BUND LV Sachsen e.V., Str. d. Nationen 122, 09111 Chemnitz

Sächsisches Oberbergamt
Kirchgasse 11
09599 Freiberg

**Verlängerung des Rahmenbetriebsplans zum Vorhaben „Weiterführung des Tagebaus Nochten 1994 bis Auslauf“
Unsere Stellungnahme**

Chemnitz, 12. Oktober 2020

Abb. 1: Tagebaufolgelandschaft entspr. RBPl. 1994

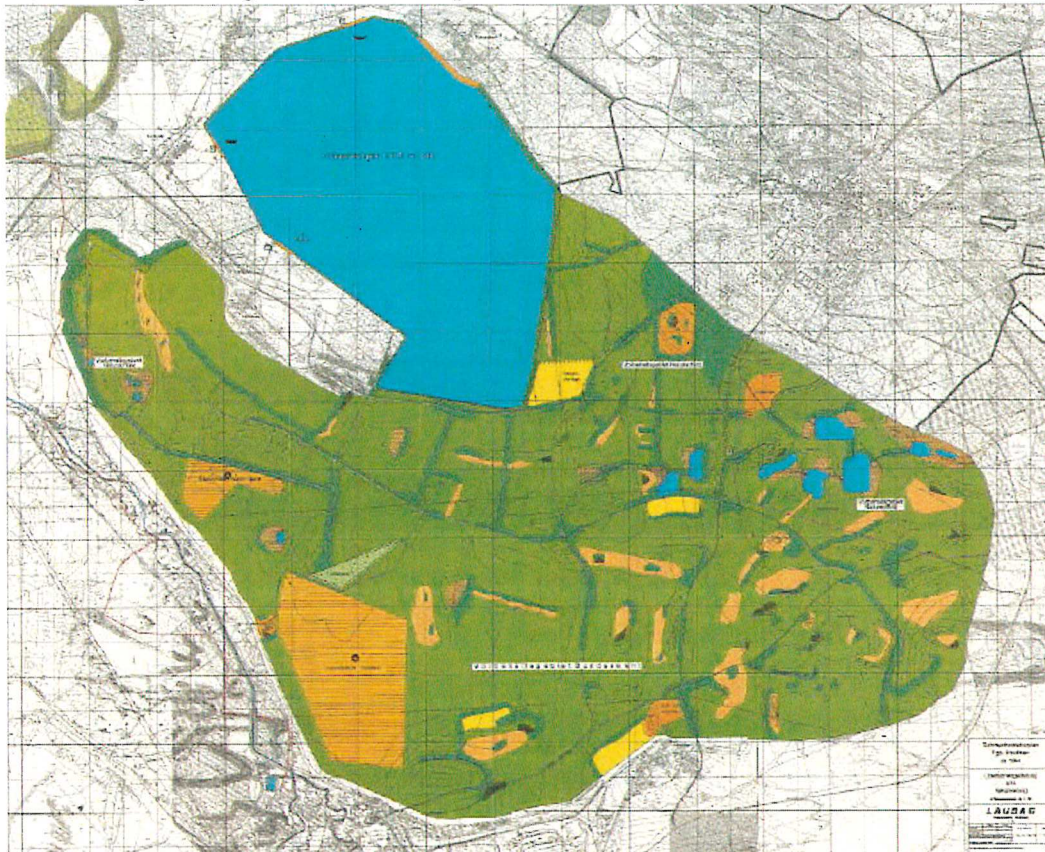
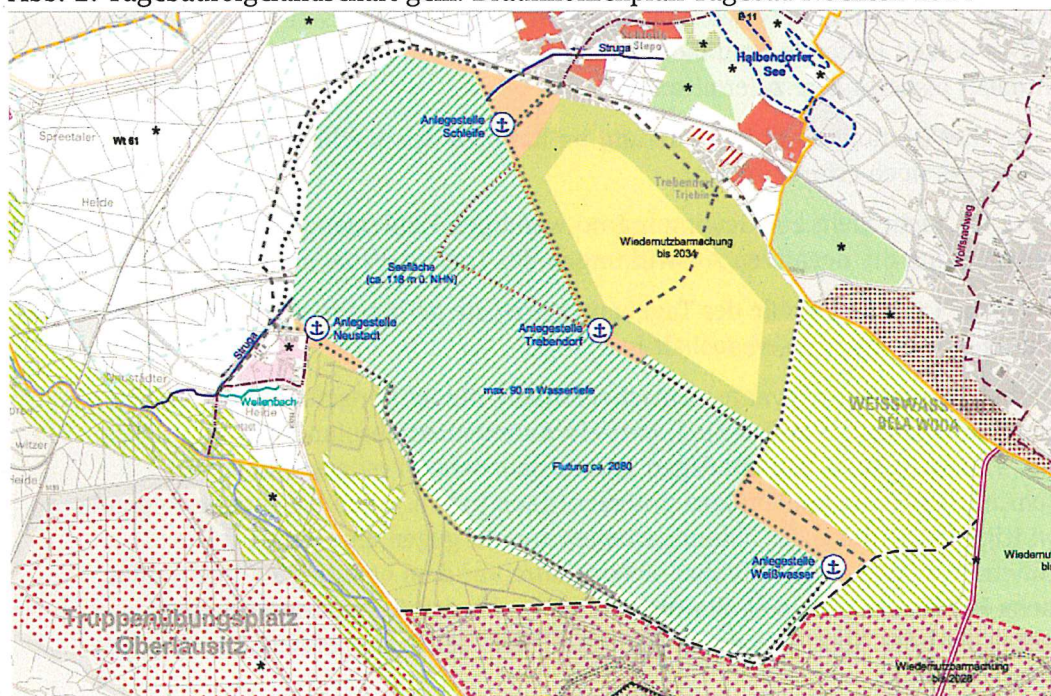
Dieses Kongruenzgebot beachtet der offengelegte Rahmenbetriebsplan nicht, denn dieser sieht eine gänzlich andere Bergbaufolgelandschaft vor, als der im Jahr 2014 genehmigte übergeordnete Braunkohlenplan „Tagebau Nochten“. Insbesondere die nun geplante Lage und Größe des Tagebaurestsees widerspricht erheblich den Festsetzungen des Braunkohlenplans und damit der verbindlichen höheren Landesplanung.

Dies wird unmittelbar beim Vergleich der Übersichtsdarstellungen deutlich, die die geplante Bergbaufolgelandschaft nach dem 1994 zugelassenen Rahmenbetriebsplan (Abb. 1), nach dem Braunkohlenplan 2014 (Abb. 2) und nach den „Eckpunkte für die zweite Fortschreibung Braunkohlenplan“ (Abbildung aus der Scopingunterlage zum obligatorischen Rahmenbetriebsplan, 2018) (Abb. 3) zeigen:
